SERVICE-INFO

Визуално модифициране и материални промени на отклоняваща ролка 532 0289 10

Артикулен номер: 532 0289 10

INA 0041

Снимка 1: 532 0289 10 - метална

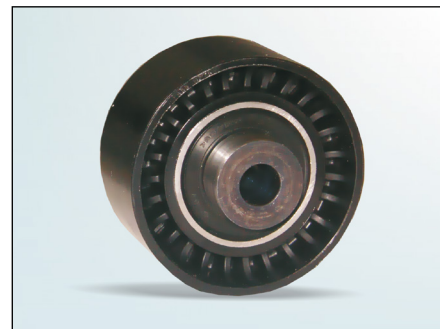
Като част от непрекъснатите ни усилия за подобряване на нашите продукти, материалът на отклоняващата ролка **532 0289 10** е променен от метал на пластмаса. И широчината на ролката на новата конструкция е също променена на 30 mm, която е по-малка от тази на металната конструкция.

Тази техническа модификация осигурява намаляване на теглото и подобряване на работните характеристики.

По време на преходния период, ще разполагаме със смесени наличности. И двата варианта отговарят на съответните технически спецификации и могат да бъдат използвани без ограничения.
